Keuringsverslag van een elektrische laagspanning- en zeer lage spanningsinstallatie

NIET CONFORM

Straatnaam Donckstraat
Huisnummer 23
Busnummer A&B
Postcode 9200
Gemeente Dendermonde
Land België

Controlebezoek van een oude huishoudelijke elektrische installatie van een wooneenheid bij verkoop op vraag van de verkoper volgens (KB 08/09/2019) - AREI Boek 1- 8.4.2. en 8.2.1. en 4.2.4.3.

Afbeelding schakel- en verdeelbord:

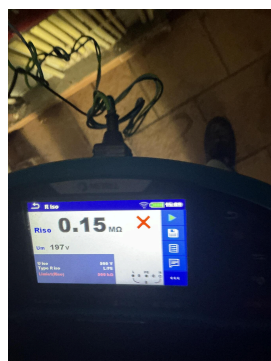
12.01 Eén of meerdere differentieelstroombeschermingsinrichtingen werken niet met testknop en/of stroominjectie. (Boek 1 Onderafdeling 6.5.7.2)

15.06 De deur en/of afschermplaat van het schakelbord dient (terug)geplaatst te worden. Aanraking van onder spanning staande delen mogelijk. (Boek 1 Afdeling 5.1.4. en 5.3.5.1.A. en 4.2.2.3.)

16.06 De differentieelstroombeschermingsinrichtingen die worden geplaatst in huishoudelijke installaties zijn ten minste van het type A. Een differentieelstroombeschermingsinrichtingen van het type AC is niet toegelaten. (Boek 1 Onderafdeling 5.3.5.3.)

17.01 De smeltzekeringhouders of houders van kleine vermogensschakelaars met pennen met een sectie kleiner dan 10mm² zijn niet voorzien van kalibreerelementen. (Boek 1 Onderafdeling 5.3.5.5.A.)
